Oggetto : Area ex Solai e Travi S.p.A. ubicata tra via Bidino e via Campagna a Induno Olona - Valutazione tecnica, finalizzata alla CdS convocata, della proposta di Piano della Caratterizzazione e del Piano di rimozione rifiuti

OGGETTO: area ex Solai e Travi S.p.A. ubicata tra via Bidino e via Campagna a Induno Olona. Valutazione della proposta di Piano della Caratterizzazione e del Piano di rimozione rifiuti.

Figura 3 – Ubicazione e relativa profondità dei superamenti delle CSC di riferimento, in funzione della futura destinazione d'uso: in rosso superamenti di colonna A, in blu superamenti di colonna B. In ciano sono indicati i sondaggi (BH) e le trincee (TR) integrative del PdC

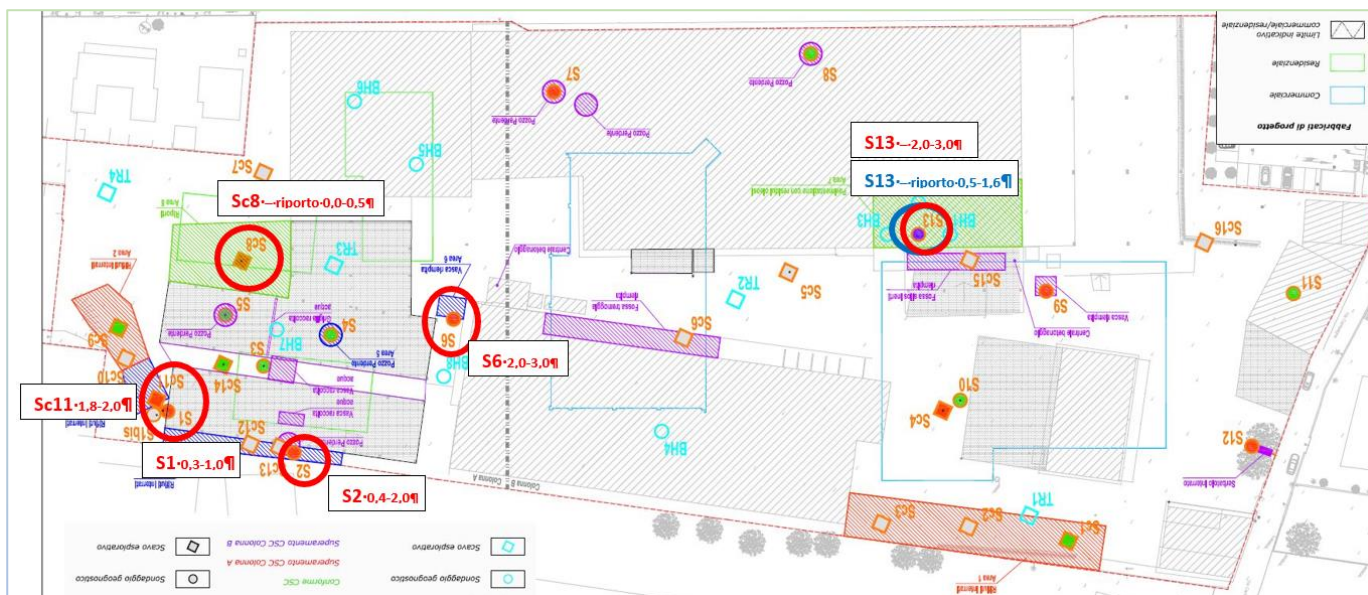
5. al fine di validare l'indagine preliminare svolta in autonomia si propone di realizzare n. 3 ulteriori punti di indagine nelle seguenti aree:
 - a. n. 1 a nord del sondaggio S6;

- b. n. 2 in corrispondenza dello scavo Sc8, rispettivamente a ovest e nord dello stesso;individuati sulla base delle valutazioni del documento esaminato.

6. in campo si valuterà congiuntamente alla parte e in funzione dell'ubicazione dei punti l'integrazione del pacchetto analitico con la ricerca dei PCB, nei campioni di terreno prelevati nei sondaggi integrativi (BH1, BH2 e BH3) che saranno realizzati in corrispondenza del precedente sondaggio S13, ubicato in prossimità della cabina elettrica individuata nelle planimetrie storiche del sito, in analogia con il set analitico già applicato in S13;
